BESLUIT LEGGERWIJZIGING

Dijkverbetering Nieuw Bergen

Hoogwaterbeschermingsprogramma Noordelijke Maasvallei

Zaaknummer: 2021-Z35082
Datum ontwerp: 9 november 2021

Omschrijving leggerwijziging:
 Dijkverbetering
 Nieuw-Bergen
 Datum vaststelling: 2-2-2021
 Get.: 19-10-2021 R.L.
 Besluitnr.: 2020-Z8597
 Schaal: 1:6500
 Tek.nr.: 2020-Z8597-L
 Blad: 01
 Formaat: A1

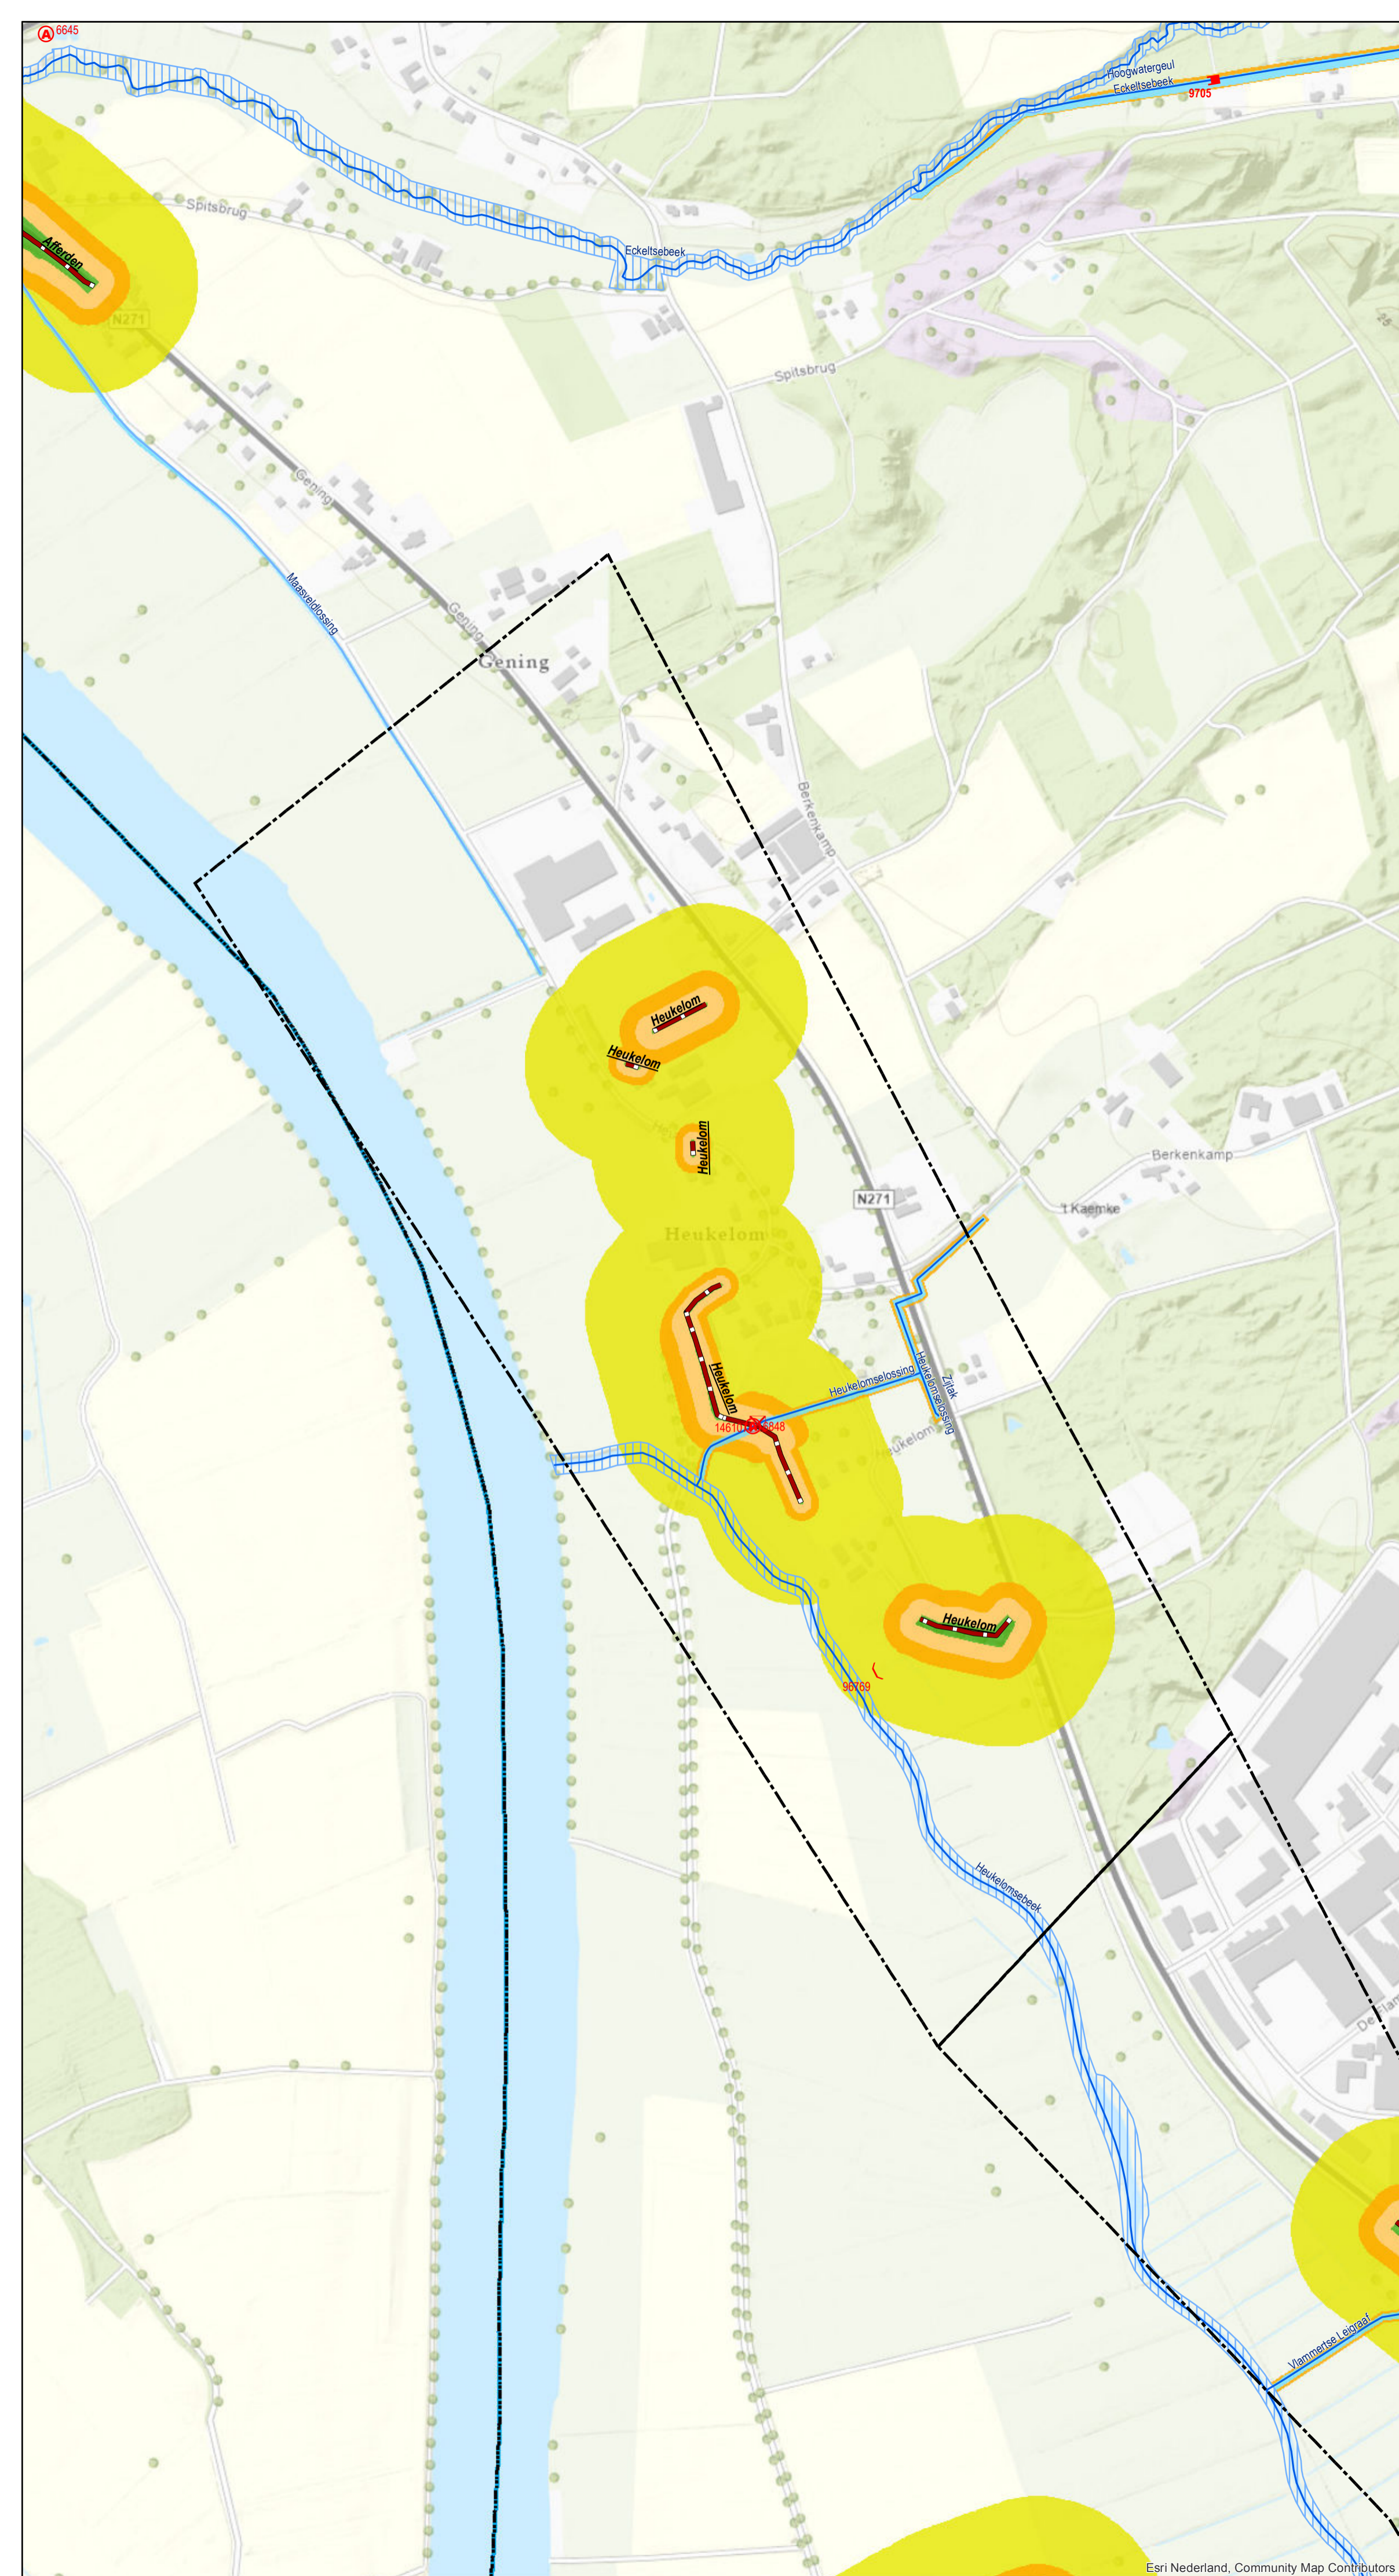
1. Dijkvak 5: kernzone, beschermingszone, profiel van vrije ruimte en buitenbeschermingszone zijn bij het begin van het dijkvak beperkt en gewijzigd vanwege een gewijzigd dijkontwerp. Het ruimtebeslag is hier kleiner geworden vanwege optimalisaties in het dijkontwerp;

2. Dijkvak 6: kernzone, beschermingsprofiel, profiel van vrije ruimte en buitenbeschermingszone zijn ter plekke van Heukelomsestraat 12/12a rivierwaarts verschoven vanwege een gewijzigd dijkontwerp. Hier is rekening gehouden met uitbreidingsplannen van een bedrijf;
